VYSVĚTLENÍ ZADÁVACÍ DOKUMENTACE Č. 1

SN Dolní Lipka, obnova nouzového přelivu, ř. km 0,440 – 0,500

Povodí Labe, státní podnik

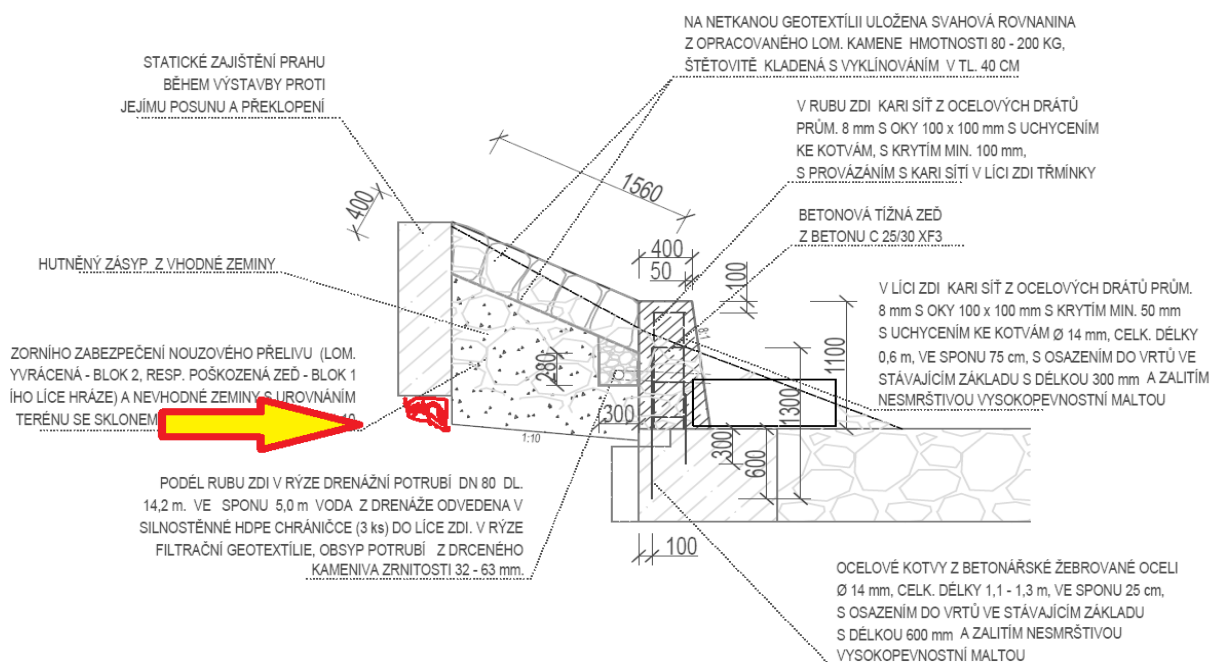
Dle přiložených podkladů došlo během povodně k vyerodování zeminy pod přelivným prahem a ten částečně visí ve vzduchu. Předložená PD tuto skutečnost neřeší - viz přiložený dokument "kaverna pod prahem.docx".

Jak bude tato skutečnost řešena? Žádáme o doplnění technického návrhu řešení tohoto detailu.

Nebo byla tato skutečnost vyřešena již při sanaci po povodni?

Zadavatel upřesňuje, že detail zachycený na fotodokumentaci neoznačuje kavernu v úrovni základové spáry, ale pracovní spáru v cca polovině výšky stěny, která je přibližně 1,5m. V této spáře přechází část zdi, která byla betonovaná do rýhy, na část betonovanou do bednění. Z viditelného úseku je zřejmé, že na cca 2 m úseku přesahuje horní část litá do bednění dolní betonovanou do rýhy max. o 15 cm. Tato nerovnost bude vyplněna vhodnou zeminou v rámci provádění hutněného násypu.
